# PHILIPS SERVICE-MEDEDELING

Datum 1-7-1969	Type 22GC017 22EF417	Ref. Afsp. 118	Tel. 88715
----------------	-------------------------	----------------	------------

Datum 17-3-1969	Type 22 GC 017	Ref. Afsp. 109/1	Tel. 88715
-----------------	----------------	------------------	------------

Fig. 2

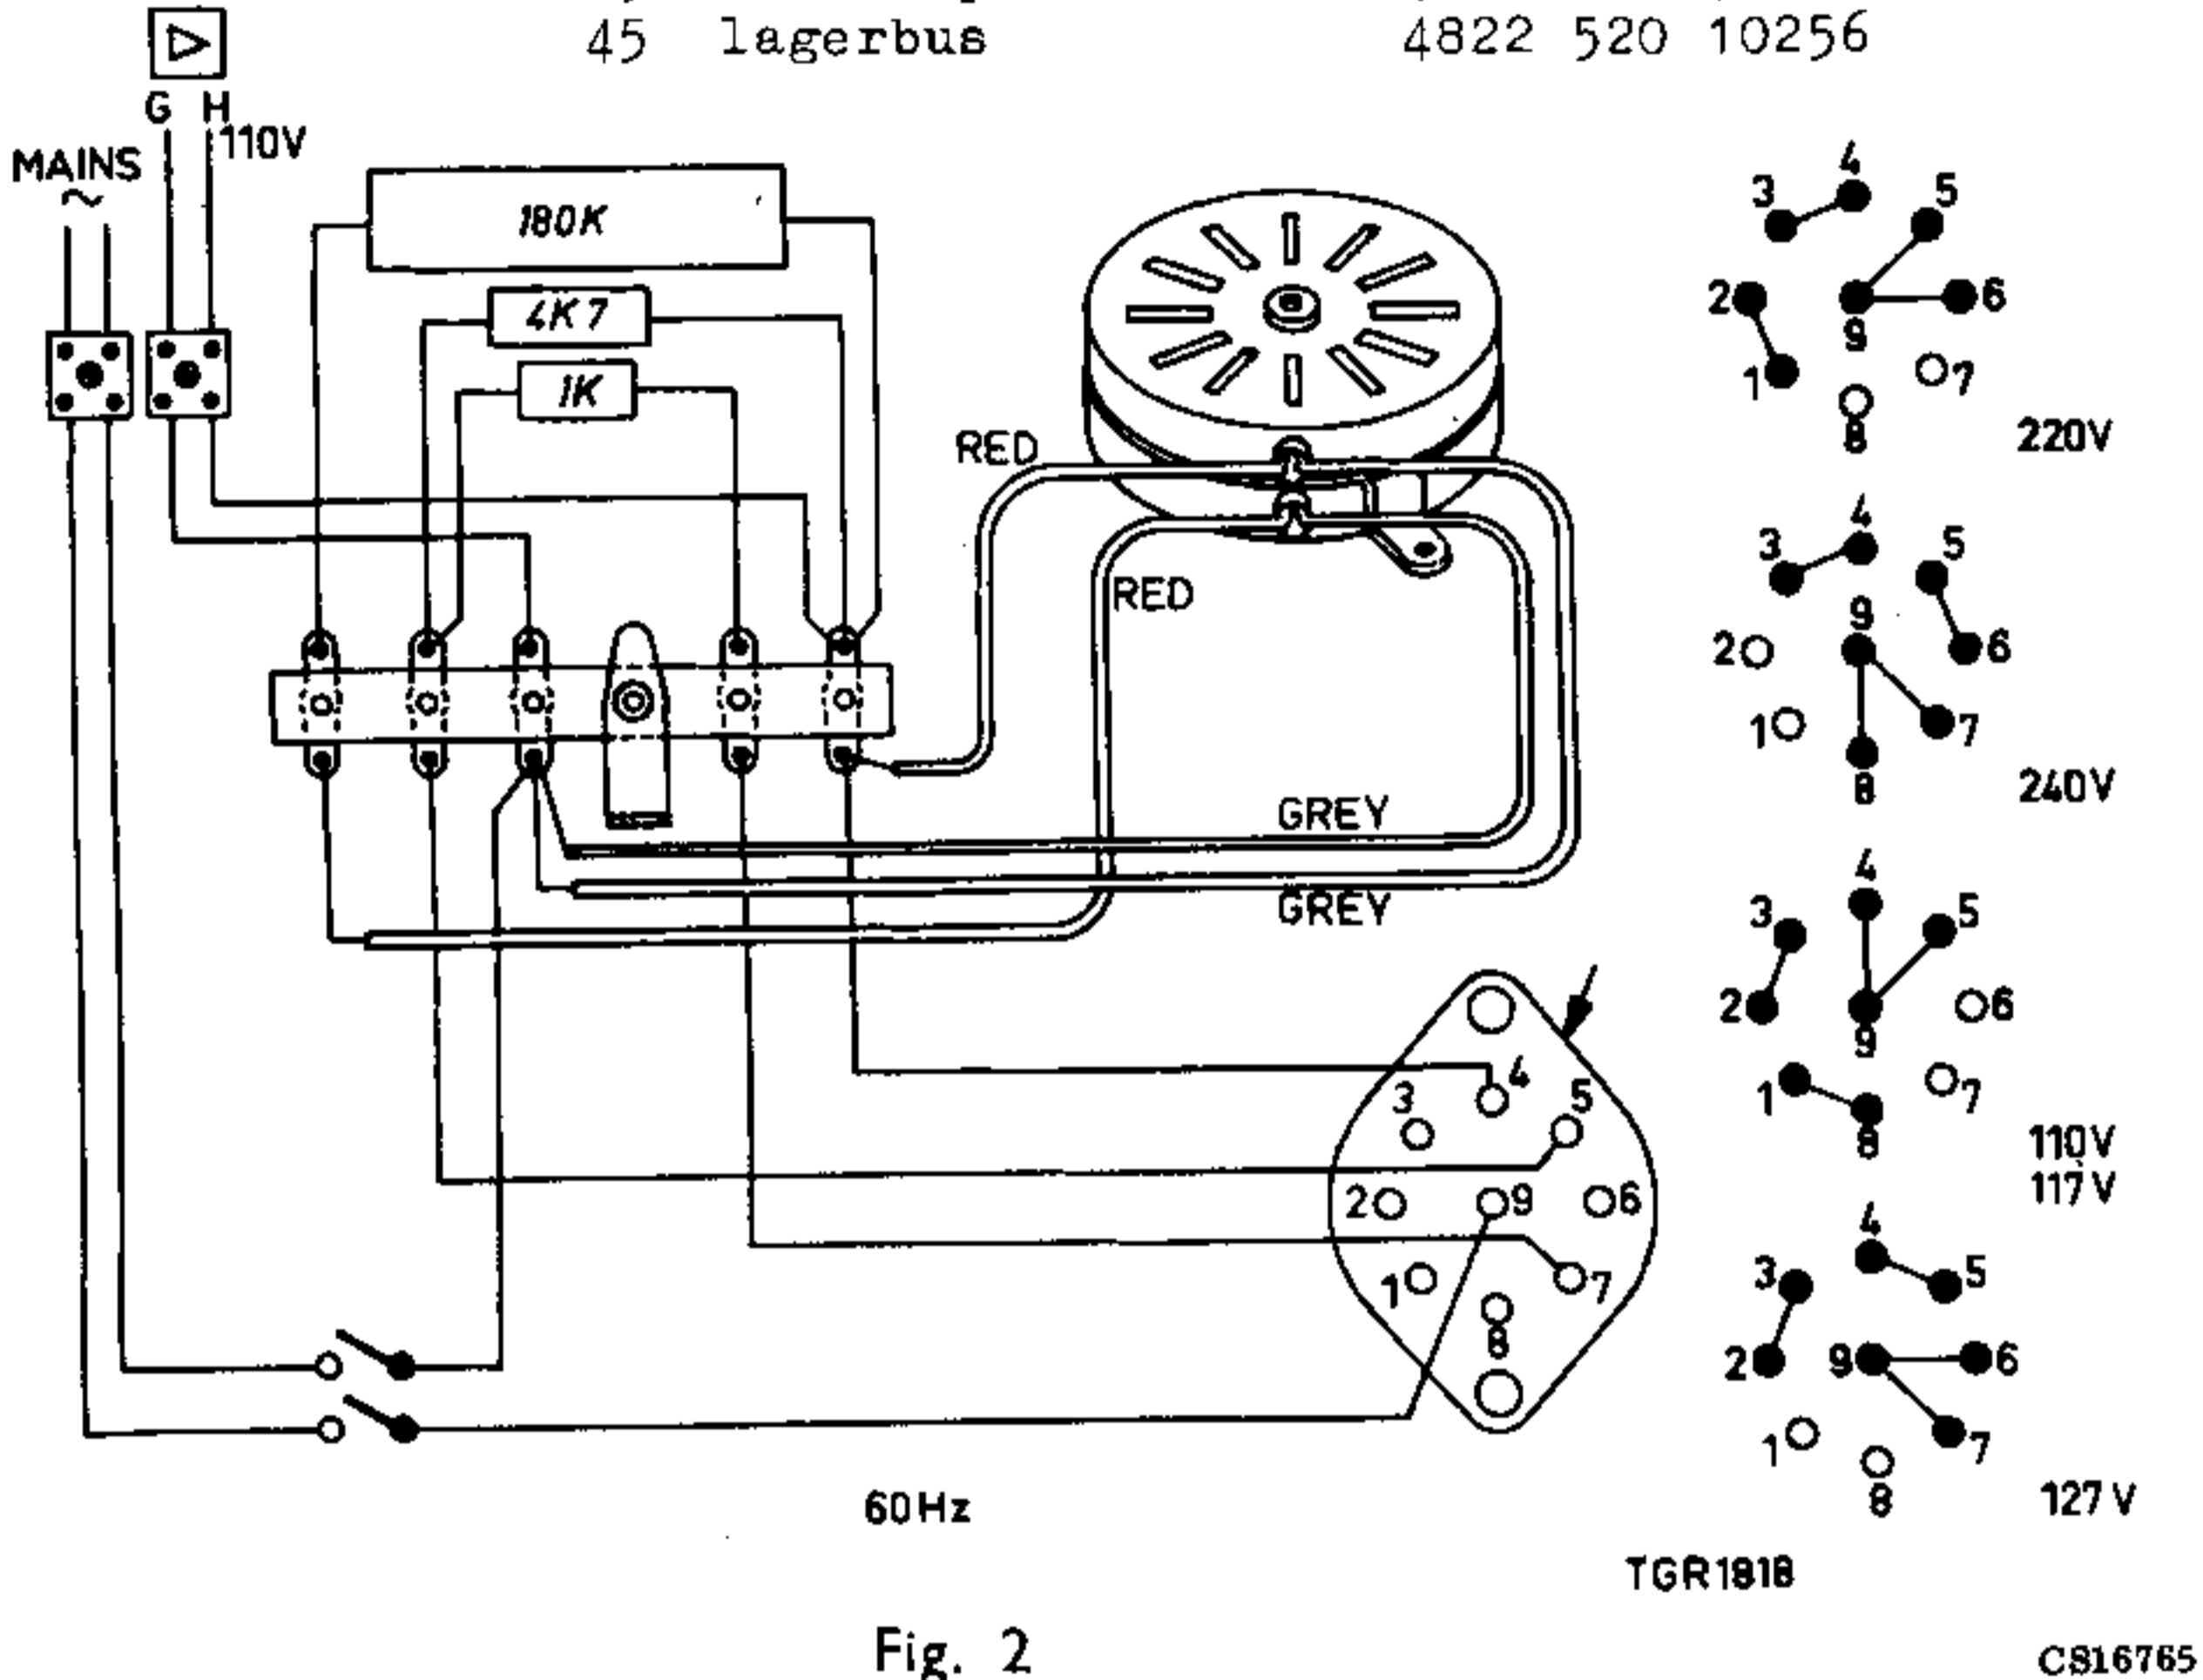
## Ombouw naar 60 Hz.

De volgende onderdelen dienen gebruikt te worden. (zie fig. 2)

motor met poelie 60 Hz.	4822 361 60082
snaar	4822 358 30131
weerstand 4K7 5 W	4822 112 20125
condensator 0,18 uF 1000 V	4822 121 40011
